SISTEMA DE PROTEÇÃO CONTRA DESCARGAS ATMOSFÉRICAS (SPDA)

CHOCOLATES GAROTO S.A - FILIAL

RELATÓRIO TÉCNICO 001 INSPEÇÃO VISUAL NO SPDA

Código do documento: RT-9514-001

Figuras 26 e 27: Sistema captor existente na Sala de Materiais - Engenharia

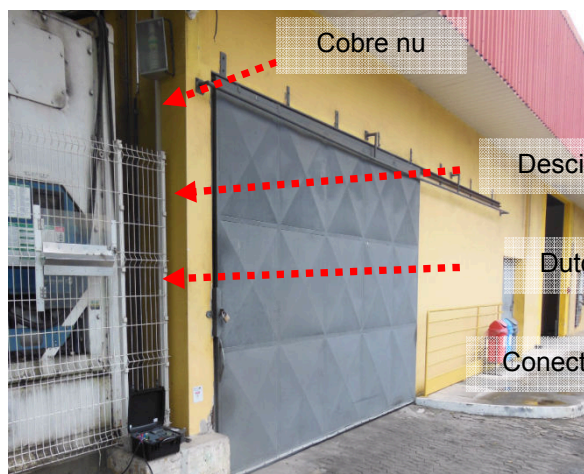
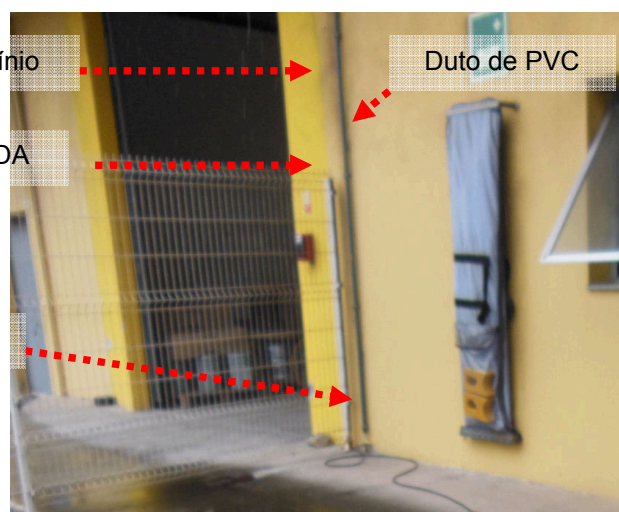
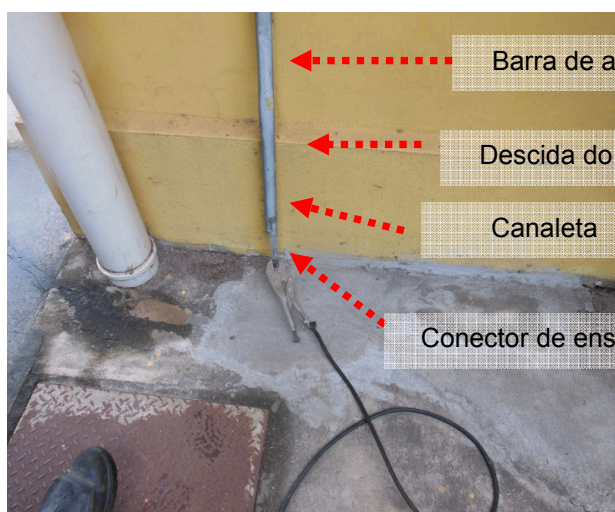
Foi previsto na prancha **DE-Q-E-0032.Rev.A** e documento **DE-Q-E-0030** a implantação de 12 (doze) terminais aéreos com altura de 60 cm com o aproveitamento da malha captora existente, conforme item 5.2.1,3.15,5.1.3,5.2.5 e tabela 03 da NBR 5419-3:2015, terminais que recomendamos instalar, bem como manter o arranjo já existente; Nas figuras a seguir ilustramos como este subsistema foi encontrado.

Figuras 39 e 40: Sistema captor convencional existente na Subestação

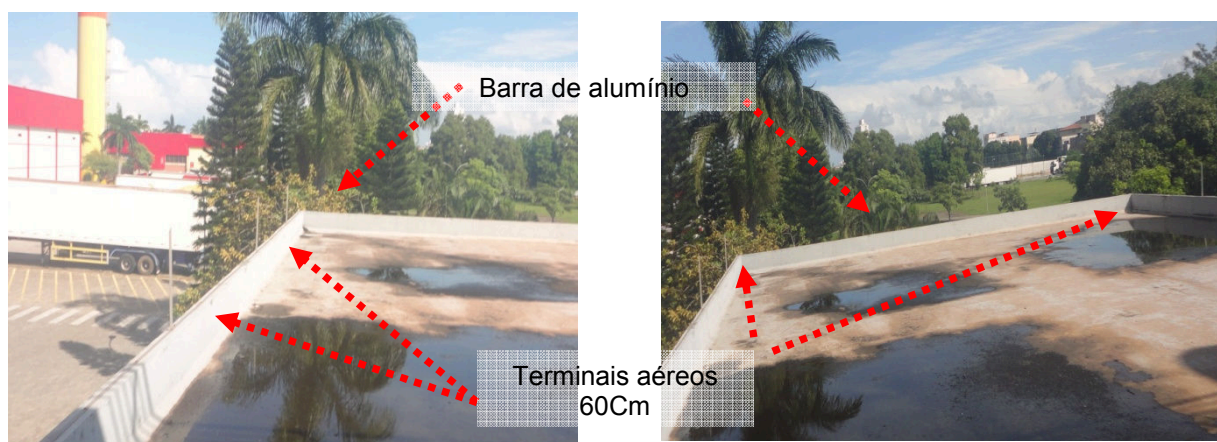
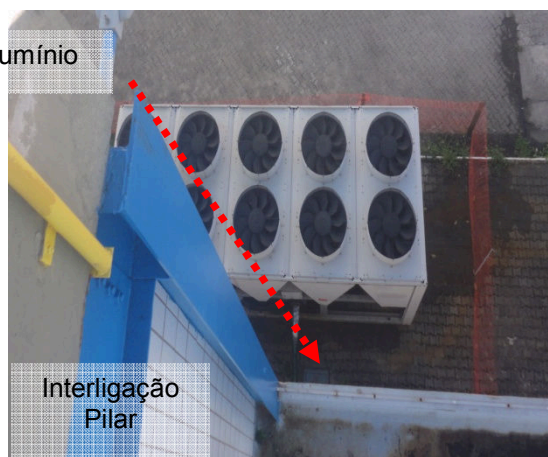
Nesta inspeção visual verificou-se também que foi utilizado condutor em barra de alumínio secção 70mm², o próprio pilar metálico da instalação para realizar a interligação entre desnível de altura entre os subsistemas de captosres existente na laje da subestação e na Central de água gelada, bem como condutor de cobre nu secção 35mm² para efetuar a equalização de elementos metálicos que servem de captosres naturais na Central de água gelada conforme tabelas 03 e 04 da NBR 5419-2005 e tratadas nas tabelas 03 e 06 da NBR 5419-3:2015. Nas figuras a seguir ilustramos como este subsistema foi encontrado.

Figuras 100 e 101: Sistema captor existente na Marcenaria – Ofic. Empilhadeira

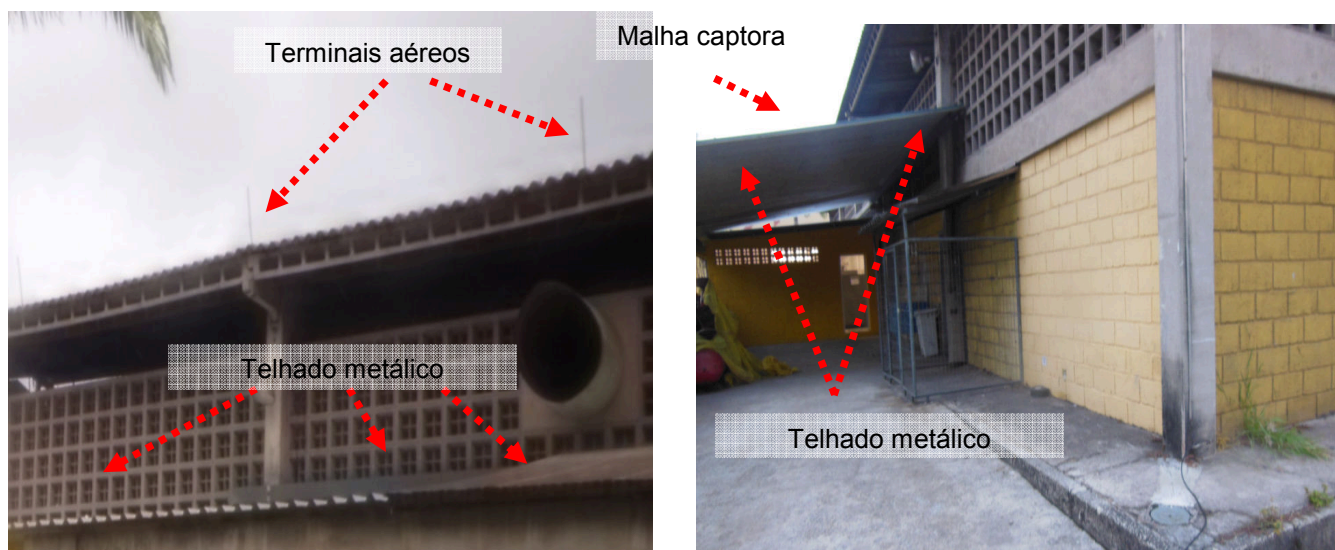
Na inspeção visual verificou-se a implantação de 26 (vinte e seis) terminais aéreos, como já dissemos, conforme item 5.2.1 da NBR 5419-3:2015, contudo na prancha **DE-Q-E-0032.Rev.A** e documento **DE-Q-E-0030** foram previstos a instalação de 27 (vinte e sete), todos fixados sobre a malha captora convencional, fato este que não desabona o arranjo já existente e desta forma atender também aos itens 3.15, 5.2.5 e tabela 06 da NBR 5419-3:2015

Na inspeção visual verificou-se que foi utilizado condutor em barra de alumínio, para realizar a interligação entre desníveis de altura do sistema captor na cobertura desta edificação conforme tabela 03 NBR 5419-2005 e tabela 06 da NBR 519-3:2015. Nas figuras a seguir ilustramos como este subsistema foi encontrado.

Figuras 152 e 153: Anexo Portaria 01 - Estruturas metálicas do metálico

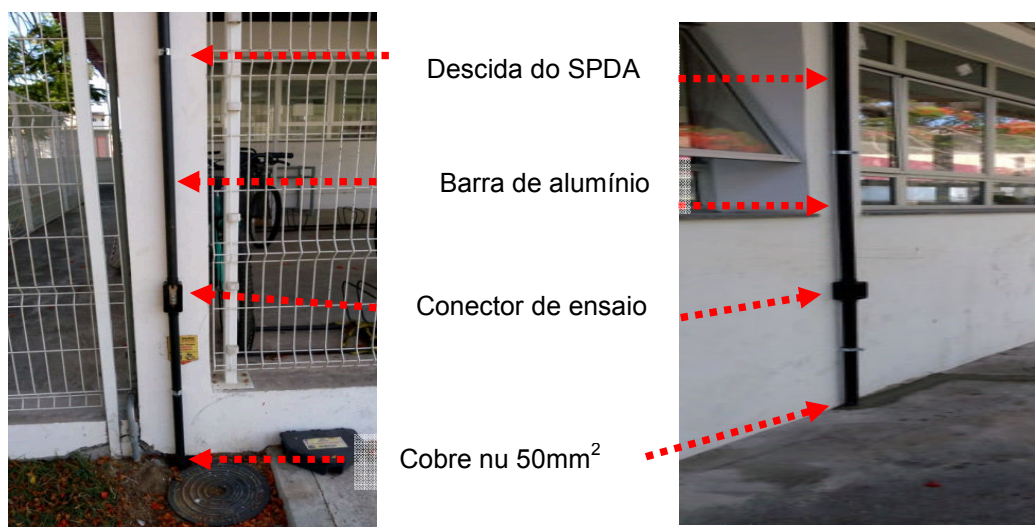
Foi previsto na prancha **DE-Q-E-0032.Rev.A** e documento **DE-Q-E-0030** a implantação de 02 (dois) terminais aéreos com altura de 60 cm com o aproveitamento da malha captora existente, conforme item 5.2.1,3.15,5.1.3,5.2.5 e tabela 03 da NBR 5419-3:2015, terminais que recomendamos instalar, mantendo o arranjo já existente; Nas figuras a seguir ilustramos como este subsistema foi encontrado.

Conforme inspeção visual foram instaladas 02 (duas) descidas distribuídas no entorno do setor do Anexo da Portaria 01, não atendendo ao determinado pela norma para o nível de proteção IV, construído para esta edificação e calculado em função do seu perímetro, conforme tabela 04, para o qual foi calculado no documento **DE-Q-E-0030-Rev.A**, estando localizadas nos pontos indicados em projeto. Para este caso há a necessidade de implantação de pelo menos mais uma descida neste local, conforme indicações no desenho **DE-Q-E-0031-Rev.A**

Figura 221: Instalar anéis de cintamento conforme tabela 04 da NBR 5419-3:2015.

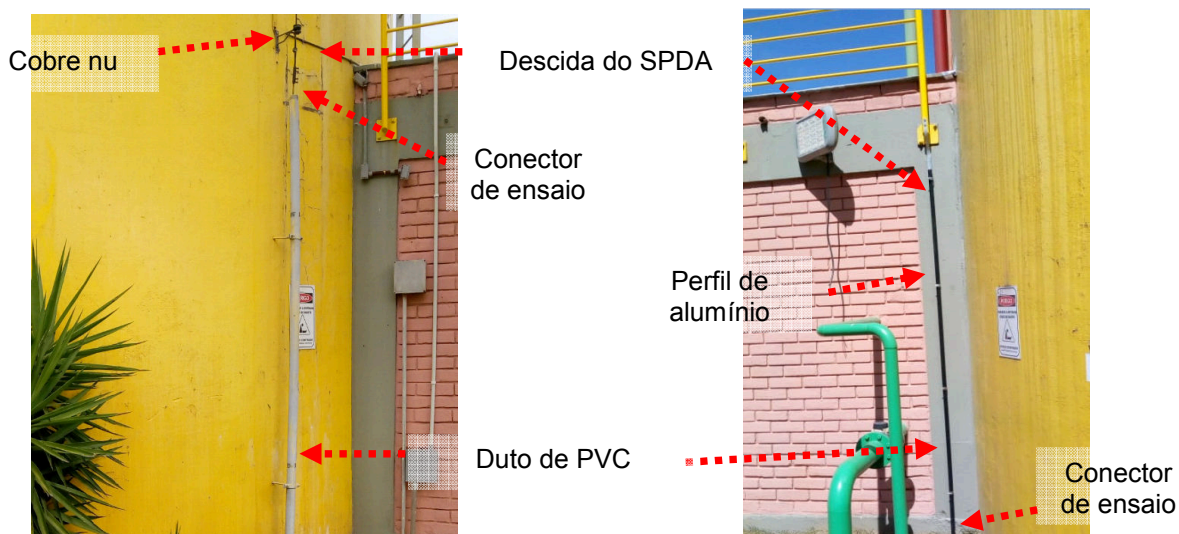
Como esta edificação apresenta uma altura de aproximadamente 40 (quarenta) metros, é necessário que as descidas não naturais devam ser interligadas por meio de condutores horizontais formando anéis, sendo o primeiro o anel de aterramento, dado este constante na planta **DE_9514-001** e confirmado pelas medições de continuidade elétrica realizada neste local, e outro acima do nível do solo a cada 20 metros, este não previsto, e em não conformidade com o item 5.1.2.3.2 da NBR 5419:2005.
